Modulo per la presentazione delle osservazioni per i piani/programmi/progetti sottoposti a procedimenti di valutazione ambientale di competenza statale

ID: Codice procedura (ID_VIP/ID_MATTM):10844

Impianto per la produzione di energia elettrica da fonte eolica, costituito da 6 aerogeneratori della potenza complessiva di 37,2 MW, un sistema di accumulo da 25 MW e relative opere connesse in località "Rempillo" nel comune di Pitigliano (GR).

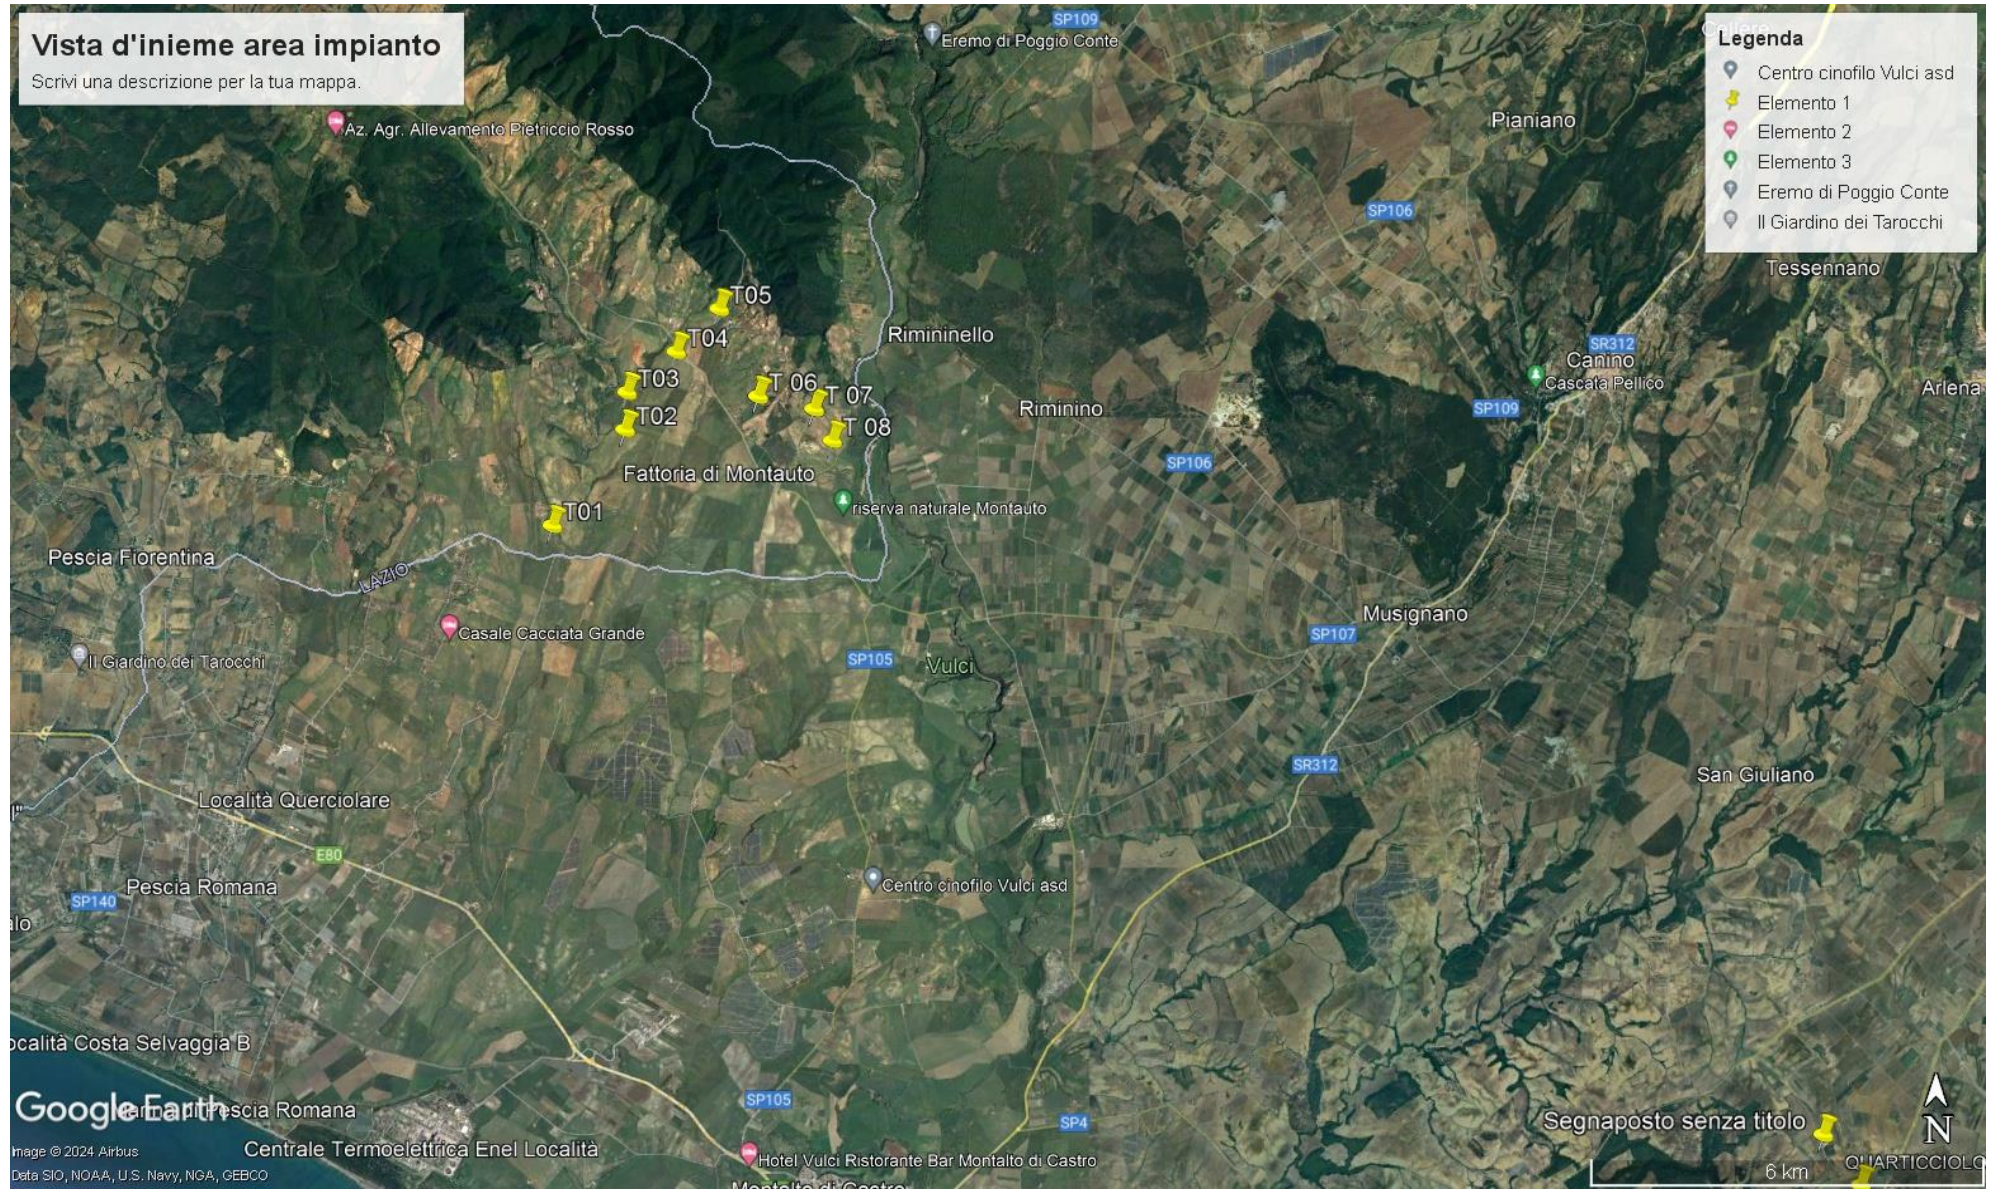
Viene quindi calcolato il tempo di volo considerando la velocità verticale iniziale applicata al centro di gravità. Nota la durata di volo e conoscendo le componenti orizzontali e verticali della velocità è possibile definire la traiettoria dell'elemento distaccatosi. Le conclusioni dello studio analitico del fenomeno, **basato su grossolane approssimazioni anche dichiarate**, ha dimostrato che è opportuno evitare la presenza di ricettori sensibili al probabile distacco di organi rotanti nella circonferenza di raggio 170 m dall'asse dell'aerogeneratore. Il dato dei 180 metri lineari, riportato nel documento della proponente "DC23062D-C14 Relazione Gittata Massima" non è assolutamente condivisibile e non realistico in quanto addirittura inferiore all'altezza della pala. Il fenomeno è molto più complesso da stimare analiticamente, per questo si rimanda all'esperienza dei costruttori più esperti i quali indicano detto fenomeno come molto raro con una variabilità di ritrovamenti dei frammenti a distanze molto varie, in relazione ai numerosi fattori che possono condizionare l'evento, l'orografia, la velocità del vento, la direzione, le azioni aerodinamiche di portanza che potrebbero spingere a centinaia di metri frammenti di elementi rotanti, come purtroppo avvenuto già in passato. Il rischio è elevato sia per gli abitanti che si trovano entro i 500 metri lineari sia per gli agricoltori che si troveranno a coltivare i suoli sottesi dall'impianto. Senza dimenticare che un aerogeneratore verrebbe collocato a poco più di 200 metri dalla strada provinciale Pantano e un altro vicino ad una strada sterrata ma ben mantenuta e quindi usata. Per questo ulteriore motivo legato all'incolumità delle persone, chiediamo che venga espresso parere contrario alla realizzazione dell'impianto eolico "Rempillo".

ALLEGATO n1 OSSERVAZIONI IMPIANTO EOLICO INDUSTRIALE "FIORA" COMPOSTO da n. 4 immagini e 4 pagine. IMMAGINE n. 1 .

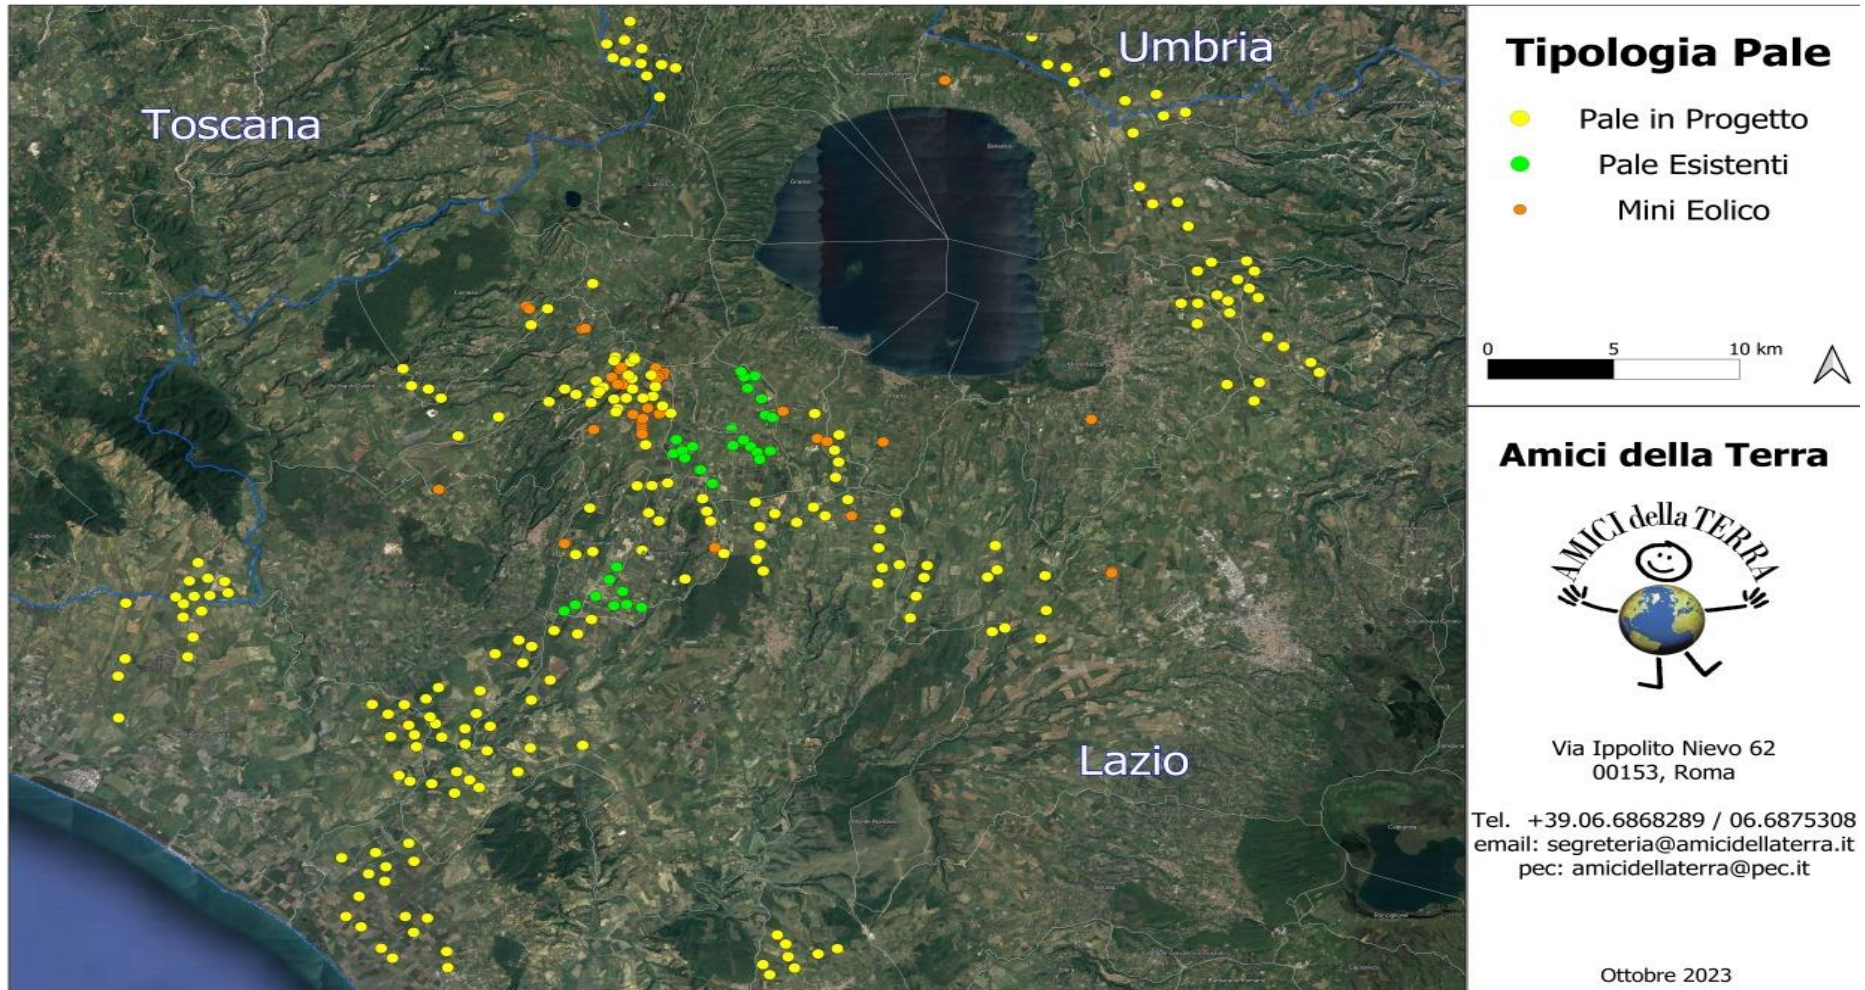
Analisi degli Impianti Eolici Esistenti e in Progetto

IMMAGINE n. 3 MAPPA INTERVISIBILITA' IMPIANTI EOLICI (da aggiornare) esistenti e in procedura VIA al MASE e alla REGIONE LAZIO.

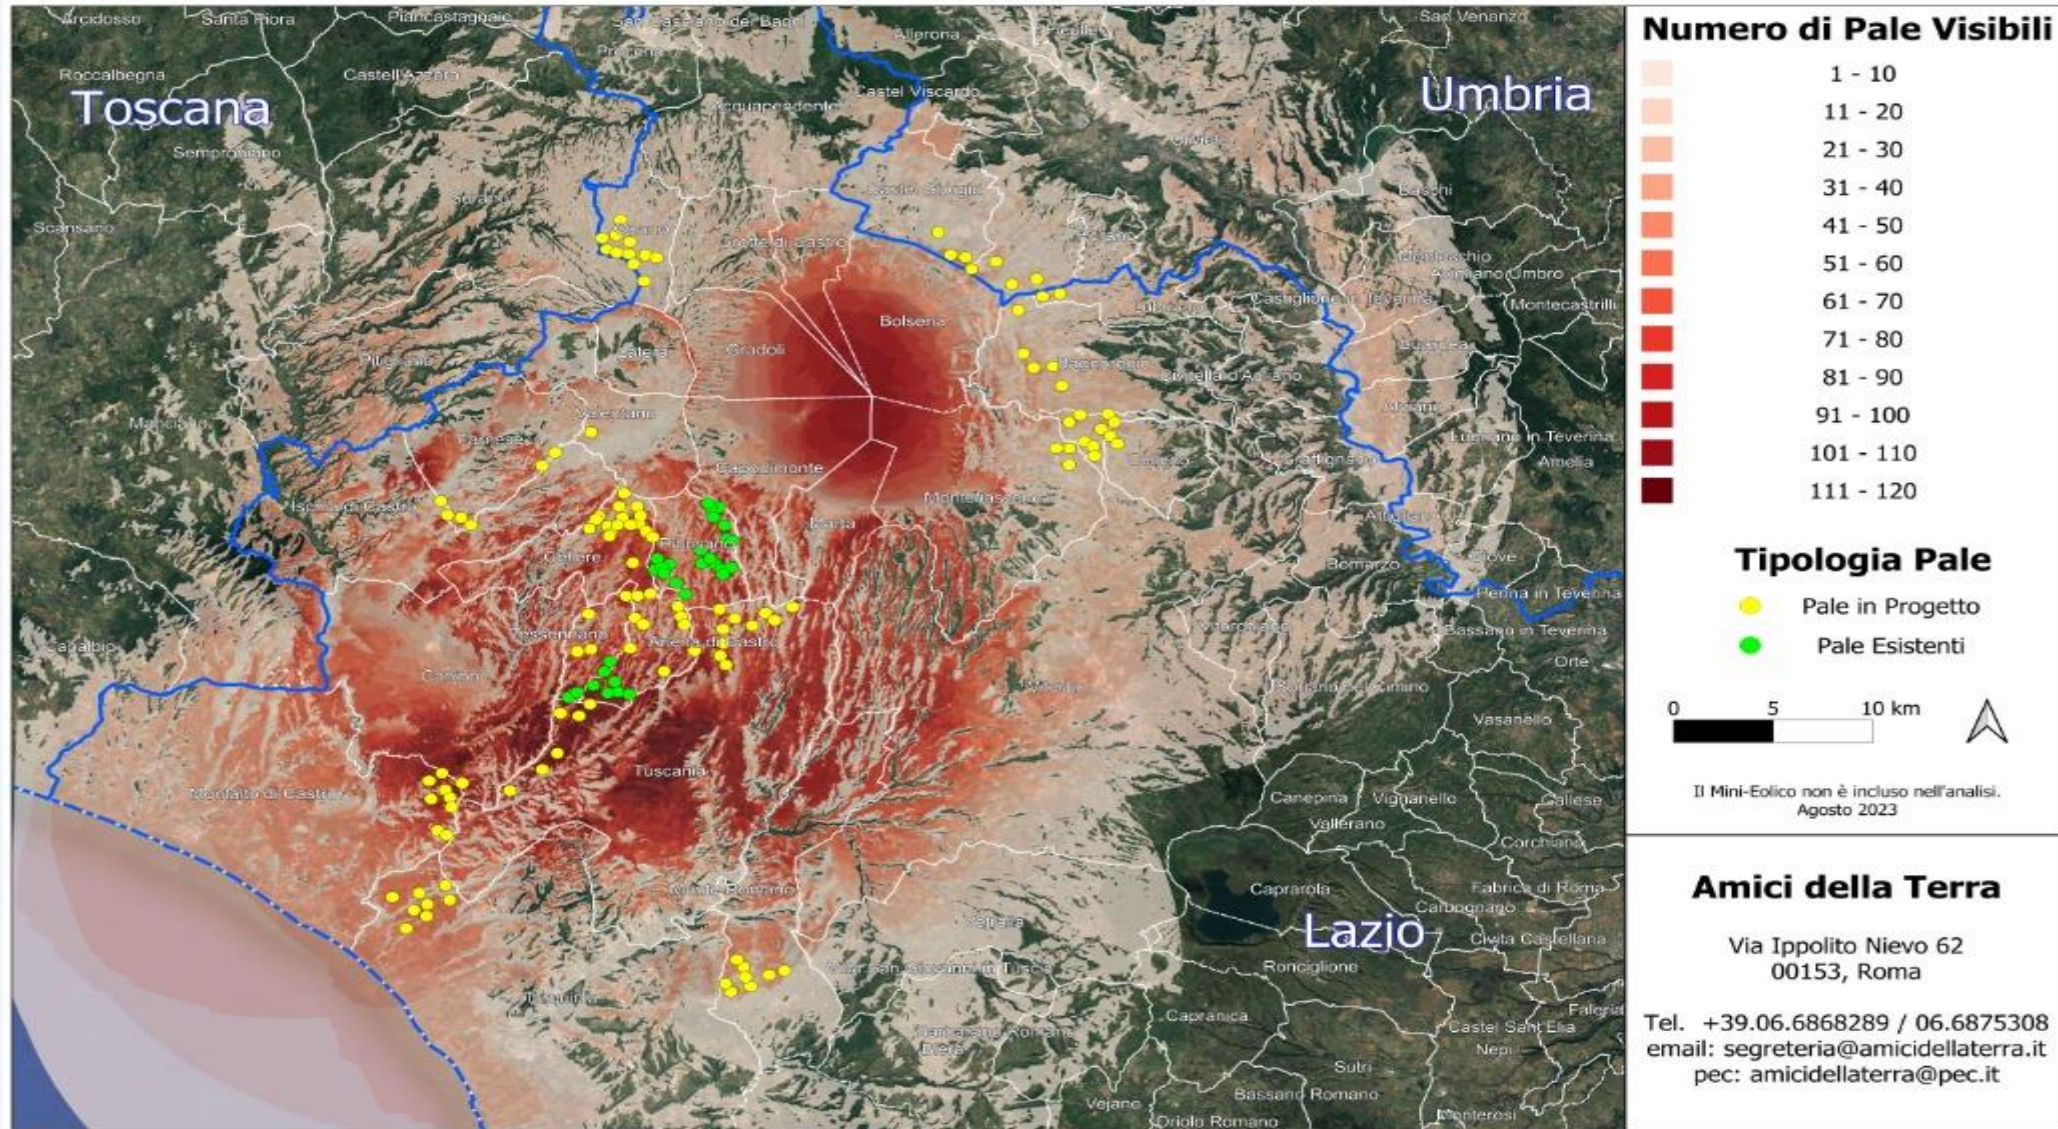
Analisi di Intervisibilità Cumulativa delle Pale Eoliche
